## SERVICE INFO – INA 0061

# Utskiftning av spennrullene 531 0037 10 og 531 0353 10 (aggregatdrift) i 531 0241 10

Figur 1: Illustrasjon av de individuelle spennrullene og deres forskjeller

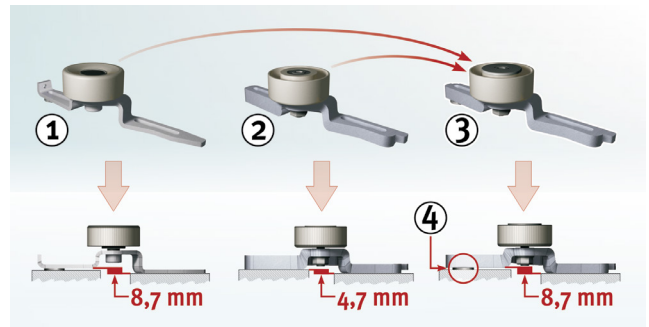
De to spennrullene med delnummer 531 0037 10 og 531 0353 10 (installert i aggregatdriften) er nå overflødige; de har blitt erstattet av delnummer 531 0241 10.

For å kompensere for høydeforskjellen, er en 4 mm skive inkludert med spennrullen 531 0241 10.
